WST1-UG-74

Vorhaben Windpark Großinzersdorf II
("WP GI II")
Stellungnahme zu Teilgutachten Biologi-
sche Vielfalt

S T E L L U N G N A H M E

Abbildung 1: Lage des Horststandorts mit Besatz des Mäusebussards in den Jahren 2022 und 2023 und der Waldohreule im Jahr 2025 (aufgenommen am 30.05.2025).

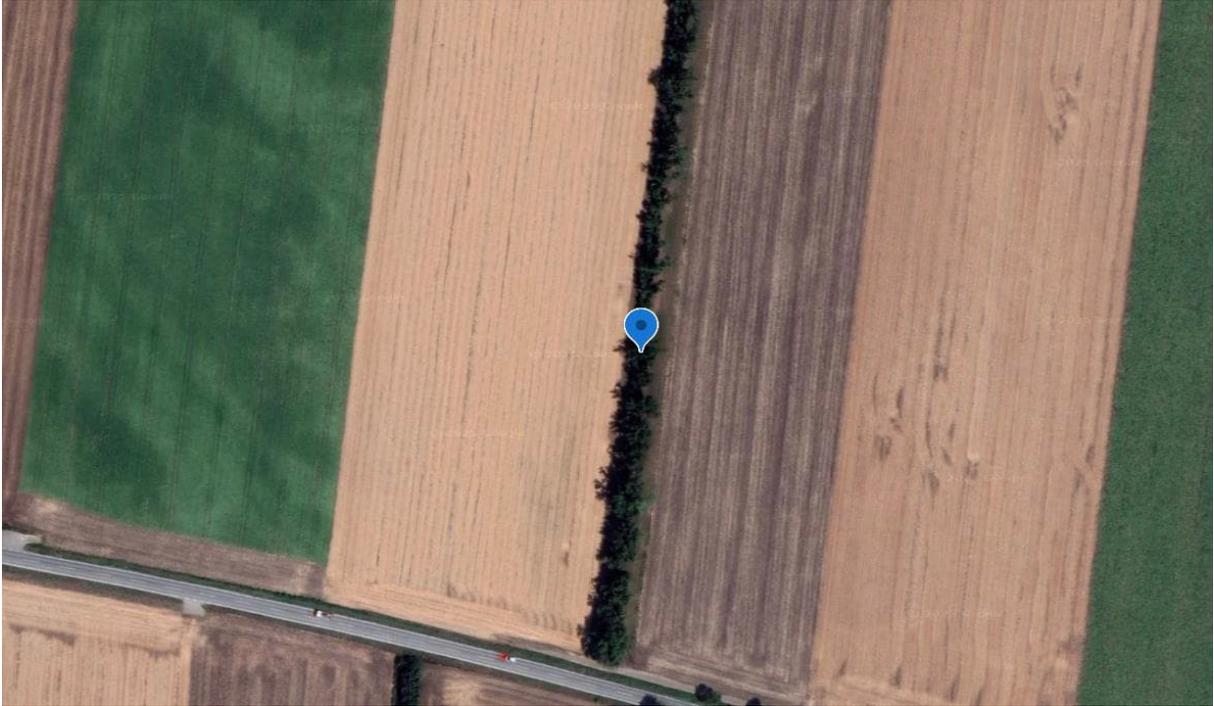
Auf Nachfrage wurde uns mit E-Mail vom 27.05.2025 die Lage des vermeintlichen Brutplatzes von PGA Suske übermittelt. Unsere FB-Ersteller haben diesen vermeintlichen Horststandort des Kaiseradlers im Rahmen der umfassenden Beobachtungen zur Vorbereitung der UVP-Einreichung in den Jahren 2022 und 2023 als Mäusebusard-Horst aufgefunden und konnten am 30.05.2025 den Besatz durch die Waldohreule dokumentieren (vgl Abbildung 1 bis Abbildung 3).

Die von BirdLife Österreich angeführten Beobachtungen beziehen sich auf temporäre Aufenthalte eines Kaiseradlerpaars sowie auf das Eintragen von Nistmaterial. BirdLife Österreich hält fest: "Es kam aber offensichtlich zu keiner Ei-Ablage". Festzuhalten ist, dass der durch das TB Raab am 30.05.2025 dokumentierte Horst nicht der üblichen Größe eines abgeschlossenen Kaiseradlerhorsts entspricht. Eine Brut des Kaiseradlers in diesem Horst kann ausgeschlossen werden. Vielmehr ist davon auszugehen, dass entsprechend den Angaben von BirdLife Österreich der Kaiseradler mit dem Bau eines Horsts angefangen hat, dieses Unterfangen jedoch zeitnah abgebrochen hat und der Horst bereits im Jahr 2022 durch den Mäusebussard fertiggestellt und genutzt wurde. Der Horststandort hat für den Kaiseradler somit nie eine ökologische Funktionstüchtigkeit erreicht. Zudem wird selbst in der Stellungnahme von BirdLife Österreich darauf hingewiesen, dass es sich vermutlich um ein auf slowakischer Seite ansässige Brutpaar handelt.
